改善箇所説明図

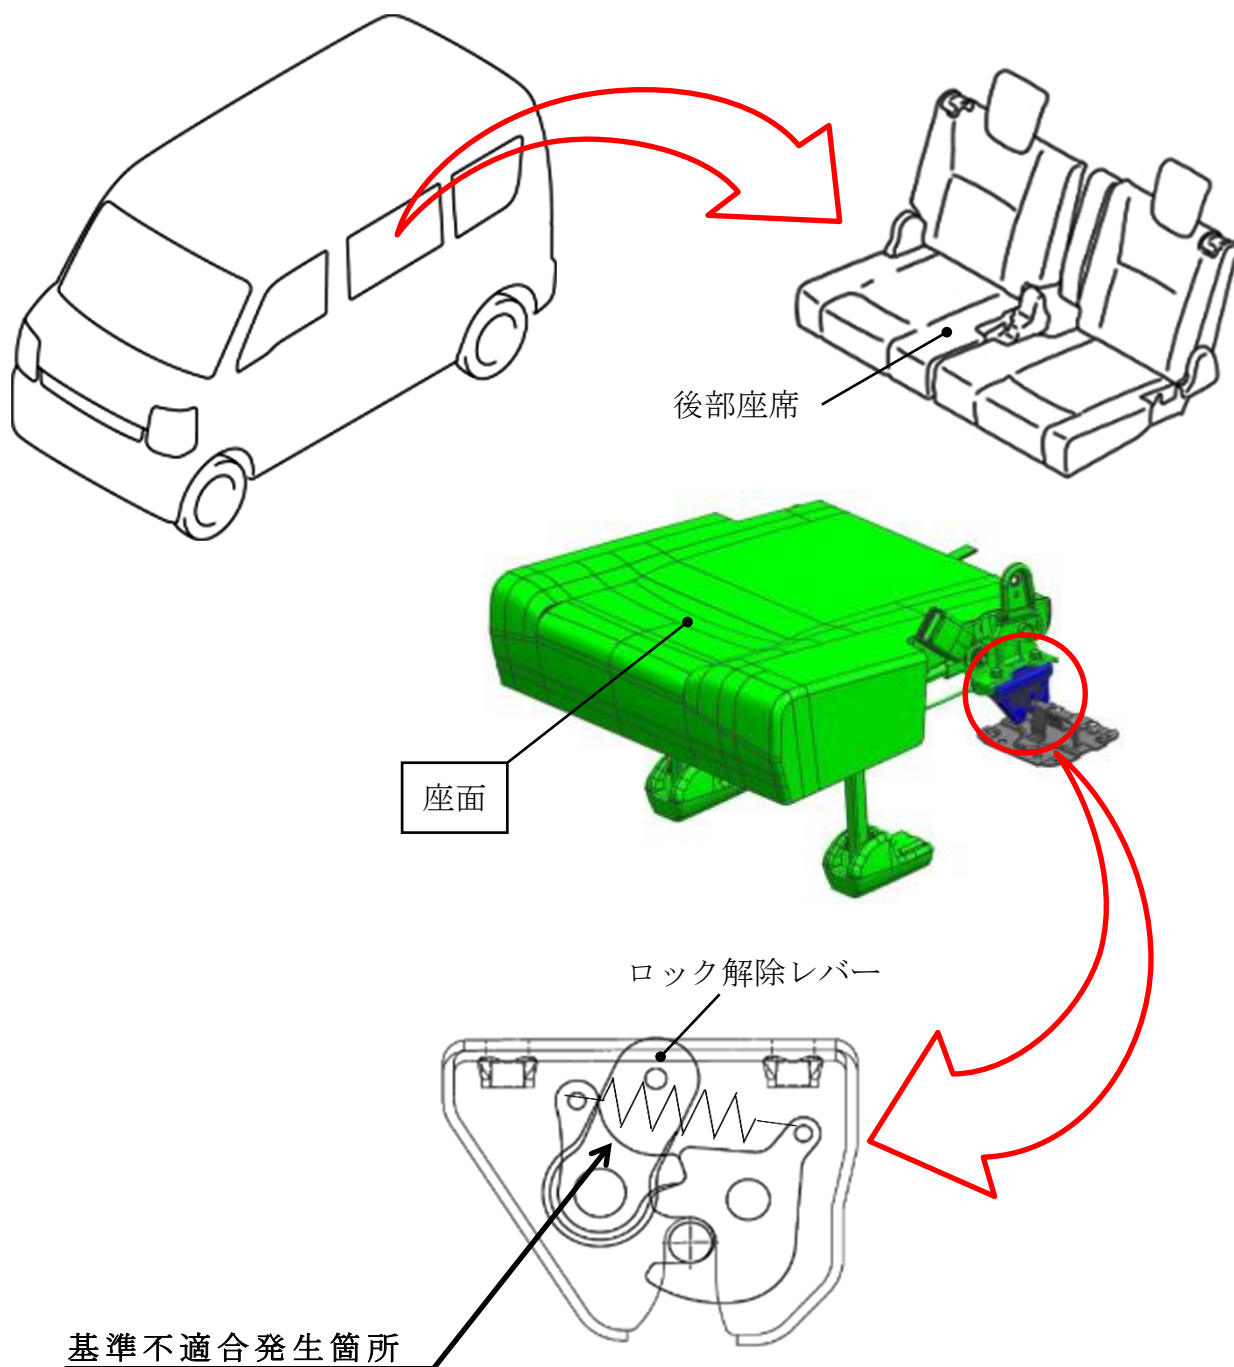
後部座席の製造指示が不適切なため、座席を車体へ固定するためのラッチの内部部品の隙間が狭いものがある。そのため、ロック解除レバーの動きが悪くなり、最悪の場合、後部座席が確実に固定することができなくなるおそれがある。

全車両、後部座席の座面を良品に交換する。

識別：ID プレートに白色のシールを貼付する。
